Mission régionale d'autorité environnementale

Avis délibéré en date du 12 décembre 2019 de la Mission régionale d'autorité environnementale d'Île-de-France sur le projet d'extension, de réaménagement, et de prolongation d'exploitation de la carrière de gypse de la butte de Cormeilles-en-Parisis (95)

Synthèse de l'avis

Illustration 9: accès nord et aménagements routiers (avant-projet sommaire) (mémoire technique, p. 34)

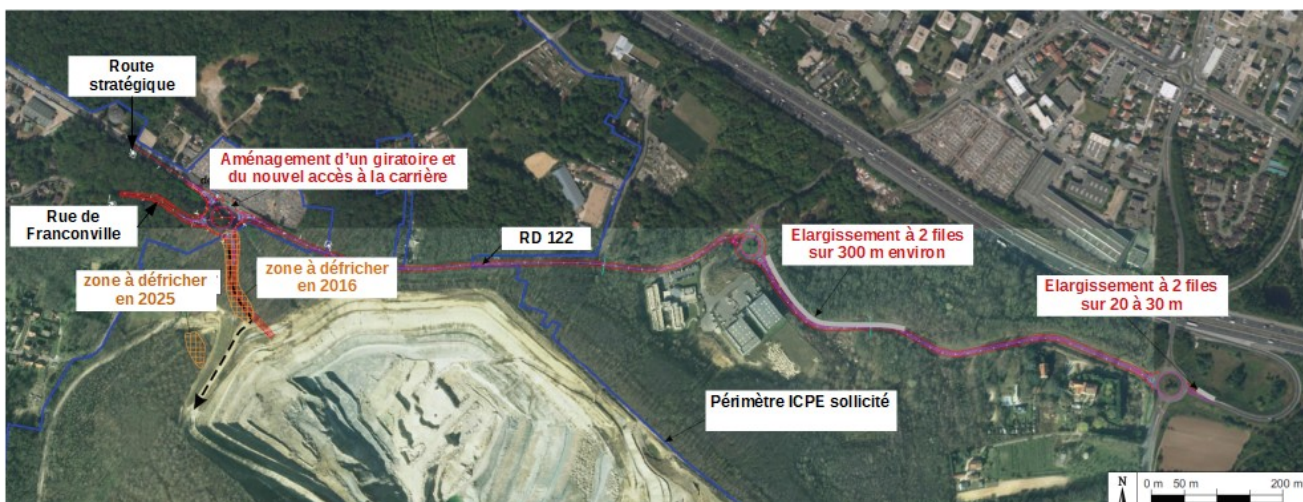
L'illustration n°9 (mémoire technique) décrit l'avant-projet sommaire du tracé de ces aménagements. Le mémoire technique ne présente pas les caractéristiques retenues de ces ouvrages.

Par ailleurs, comme indiqué ci-avant, le projet de réaliser un accès direct à l'autoroute A15 par création d'une bretelle d'accès depuis le giratoire de la RD122 à Sannois n'est pas évoqué.

Illustration 10: Historique de la remise en état de la carrière à ciel ouvert (p. 439)

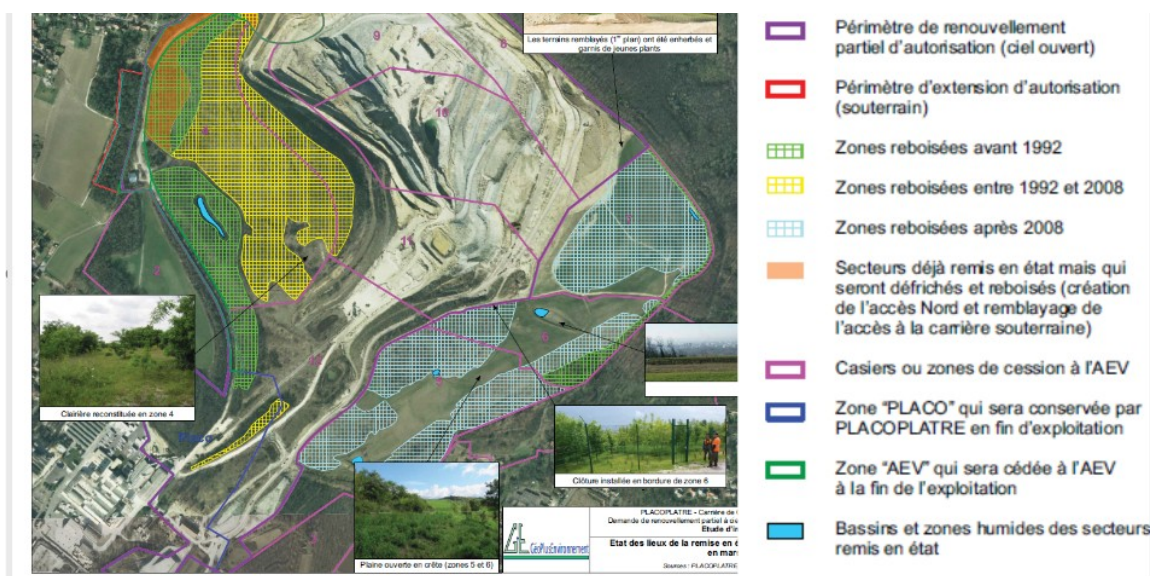
Pour la MRAe, il convient de joindre à l'étude d'impact le programme de remise en état élaboré lors de la demande d'autorisation de 1999, en vue notamment de préciser les échéances prévues initialement et d'apprécier les modifications qui seront apportées à ce programme.

Il en va de même du programme de reboisement du site prescrit par l'autorisation ministérielle délivrée le 10 décembre 1991.

Illustration 11: Projet de parc (mémoire technique, p. 57)

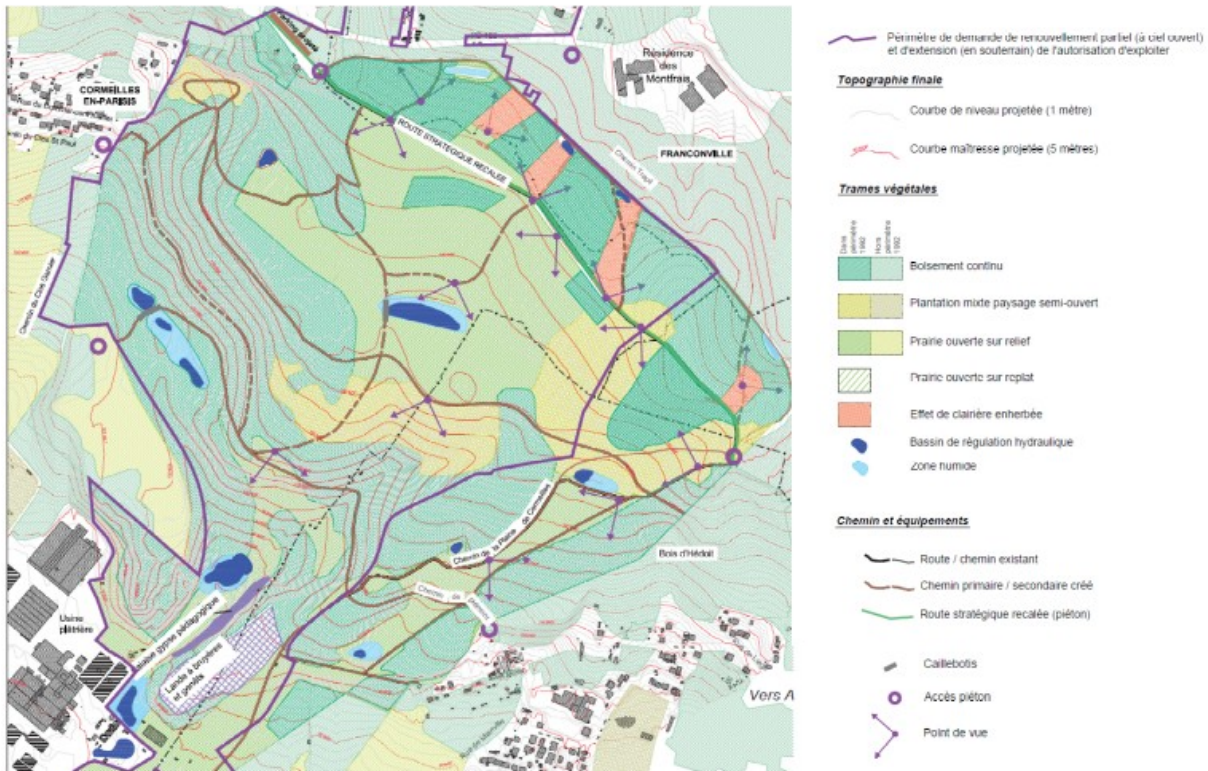
La demande d'autorisation porte également sur la modification du modelé final¹⁶, et la configuration des espaces naturels (figure 19 c du mémoire technique, p. 57) tels qu'ils sont prescrits par l'arrêté de 1999. Ces

- **joindre le programme de remise en état du site prescrit par l'autorisation ICPE de 1999 et l'autorisation de défrichement de 1991 ;**
- **préciser les modalités et le calendrier de remise en état, réaménagement et cession à l'AEV de l'ensemble de l'emprise de la carrière à ciel ouvert et des infrastructures**
- **comparer le modelé final proposé avec celui prescrit en 1999.**

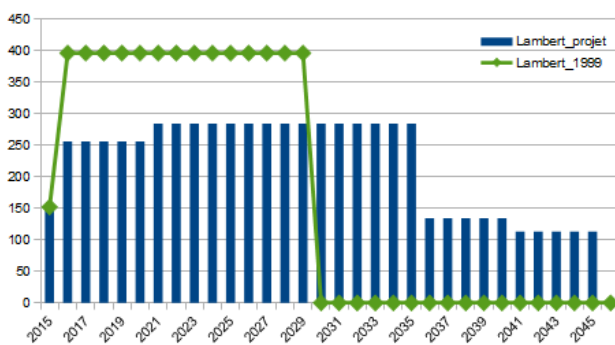
Par ailleurs, les camions évacuant les produits de l'usine ne sont pas pris en compte dans cette situation future alors qu'ils le sont dans les mesures de trafic de 2015.

Enfin, l'étude d'impact ne compare pas le kilométrage total des poids lourds qui serait parcouru entre 2016 et 2045 (cas du projet) avec celui découlant du respect de l'arrêté de 1999 (entre 2016 et 2029). Or cette comparaison apparaît utile pour présenter les incidences du projet par rapport à la situation qui aurait prévalu avec la poursuite de l'application de l'arrêté de 1999.

Illustration 23: Impacts vibratoires bruts des tirs de mines en souterrain (p. 290)

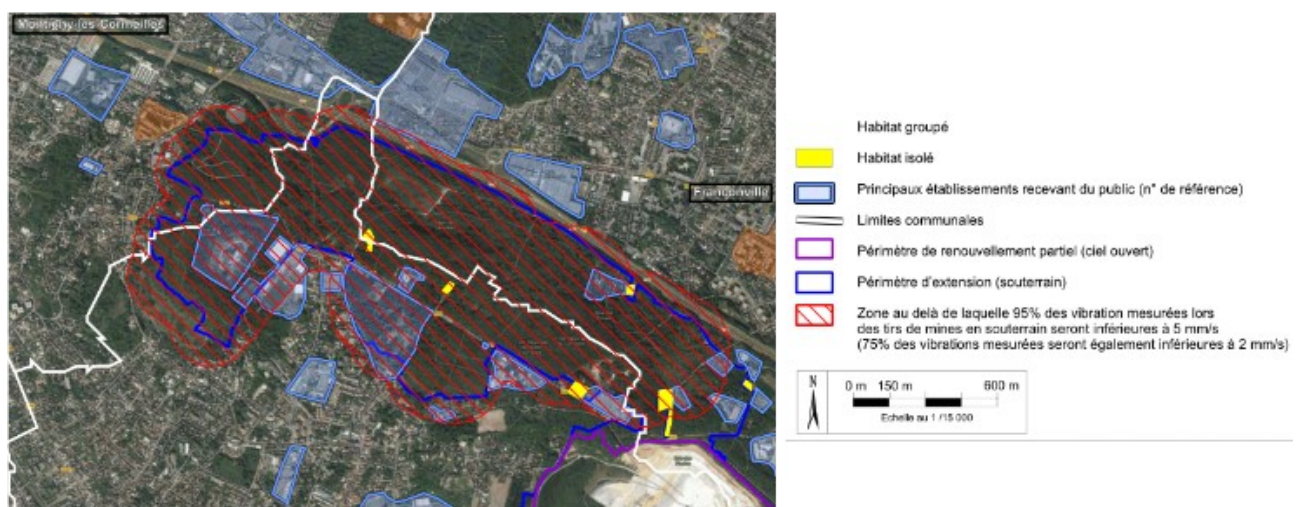
Le maître d'ouvrage s'engage à passer en extraction par abattage mécanique dès que les niveaux de vibrations mesurés atteindront 5 mm/s au niveau des habitations, du Fort, et des autres usages susvisés (p. 419). Une adaptation des plans de tirs (nombre de trous, charge unitaire d'explosifs) est également envisagée.

Pour la MRAe, compte tenu de son importance, cet engagement mérite d'être entériné en obligation dans l'arrêté préfectoral.
